**Comité d'experts du transport des marchandises dangereuses
et du Système général harmonisé de classification
et d'étiquetage des produits chimiques****Sous-Comité d'experts du transport
des marchandises dangereuses****Cinquante-quatrième session**

**Recommandations du Sous-Comité formulées
à ses cinquante et unième, cinquante-deuxième et
cinquante-troisième sessions et questions en suspens :
Explosifs et questions connexes****Sous-Comité d'experts du Système général harmonisé
de classification et d'étiquetage des produits chimiques****Trente-sixième session**

**Critères de classification et communication des dangers
y relatifs : Travaux du Sous-Comité d'experts
du transport des marchandises dangereuses (TMD)
sur des questions intéressant le Sous-Comité SGH****Recommandations concernant les épreuves de la série 8****Communication de l'expert du Canada et de l'Institute of Makers
of Explosives (IME)*****Introduction**

Figure 10.4

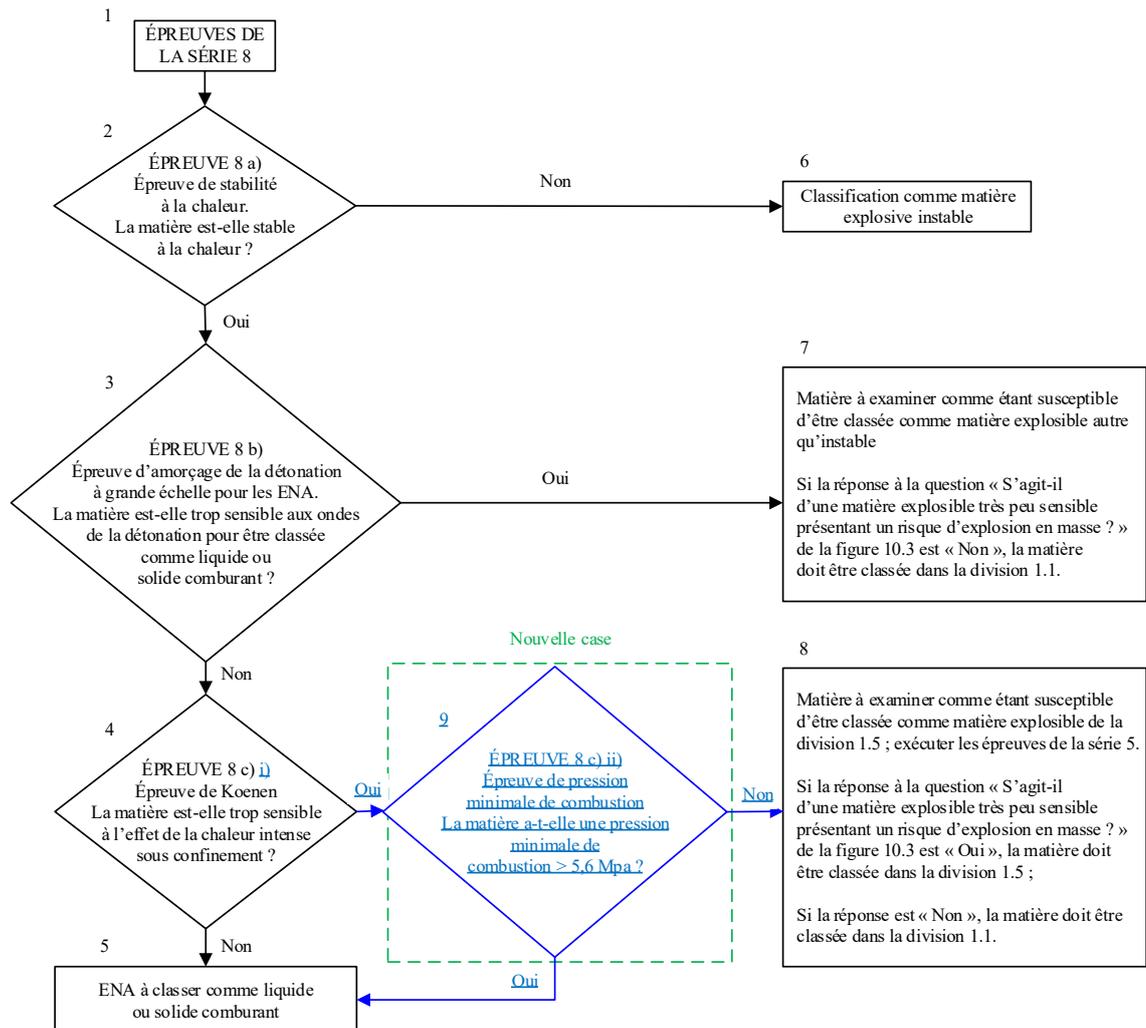
17. Il est proposé :
- a) De remplacer, dans la troisième case de la figure 10.4 du Manuel d'épreuves et de critères, « Épreuve 8 c) » par « Épreuve 8 c) i) », en ajoutant la « nouvelle case » qui figure à l'annexe I du présent document ;

Modifier la figure 10.4 du Manuel d'épreuves et de critères comme suit (*les parties nouvelles figurent en caractères bleus ou bleus soulignés ; le texte en vert est indiqué à titre purement explicatif*) :

Procédure pour les nitrates d'ammonium en émulsion, suspension ou gel (ena) servant à la fabrication d'explosifs de mine

Figure 2.1.4

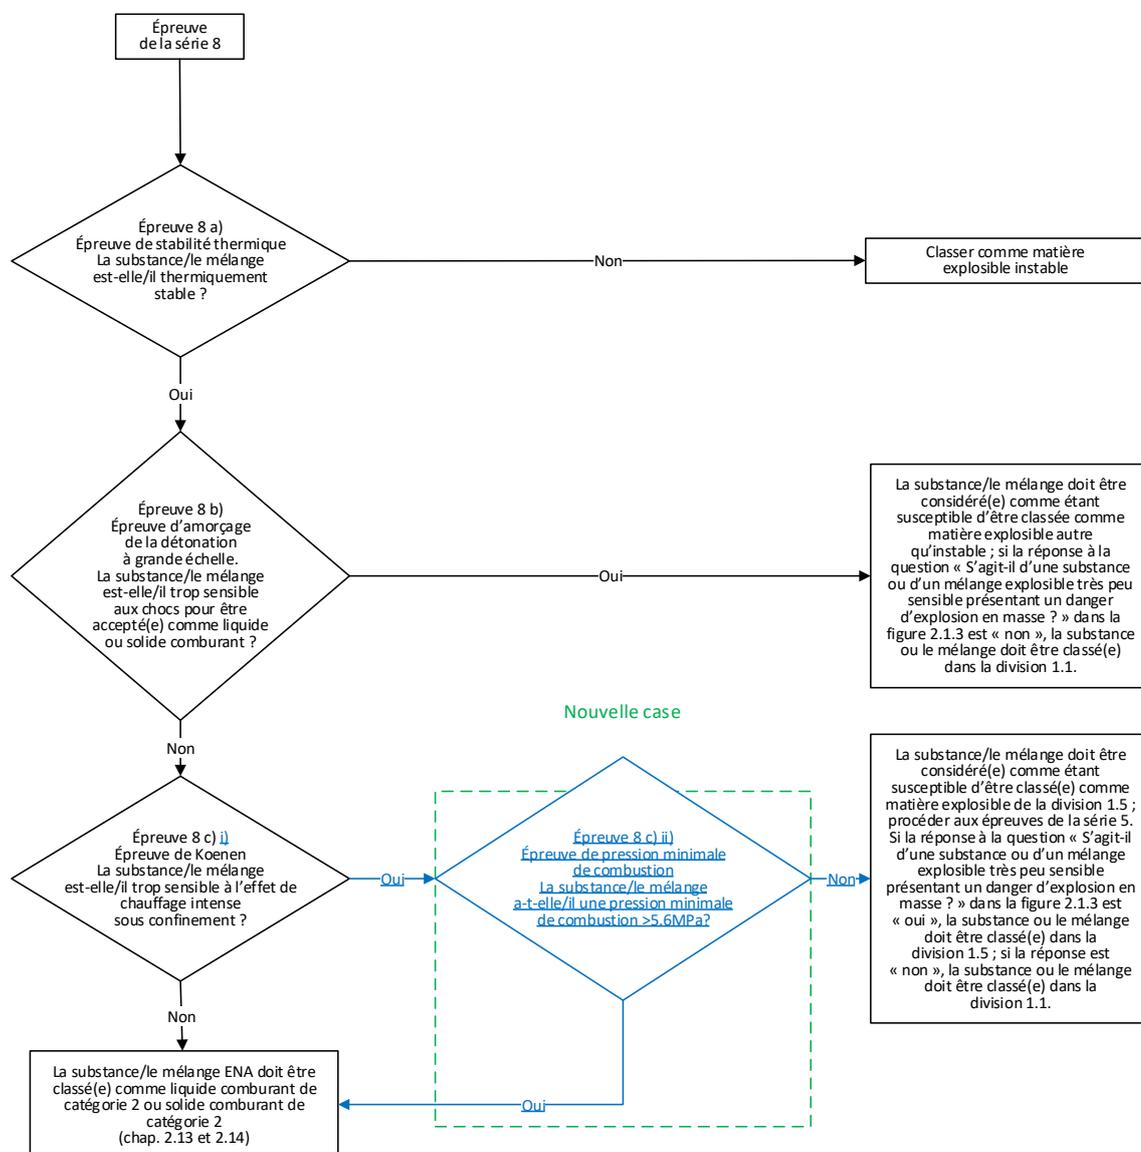
- b) De remplacer, dans la troisième case de la figure 2.1.4 du SGH, « Épreuve 8 c) » par « Épreuve 8 c) i) », en ajoutant la « nouvelle case » qui figure à l'annexe I du présent document ;

Modifier la figure 2.1.4 du SGH comme suit (les parties nouvelles figurent en caractères bleus ou bleus soulignés ; le texte en vert est indiqué à titre purement explicatif) :

Procédure de classification des nitrates d'ammonium en émulsion, suspension ou gel (ENA)
